「ホルダ付マグネット 強力フラットタイプ」仕様変更のご案内

ホルダ付マグネット 強力フラットタイプ HXF

＜外観変更詳細＞

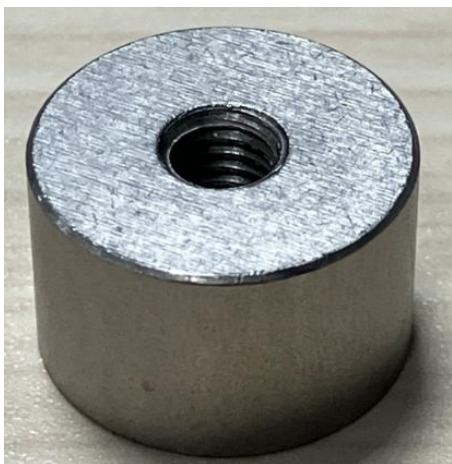
Type	変更内容	変更前	変更後	対象型番
HXF	材質(ホルダ部)	SUM23 相当	SUM22 相当	HXF4/HXF5/HXF6/HXF8
	材質(黄銅部)	C3603BD	C2800BD 相当	HXF10/HXF13/HXF16
	外観	糸面取り	R 面取り	HXF20/HXF25

※材質・外観変更御座いますが、機能上の変更はございません。

【変更前】糸面取り

【変更後】R 面取り
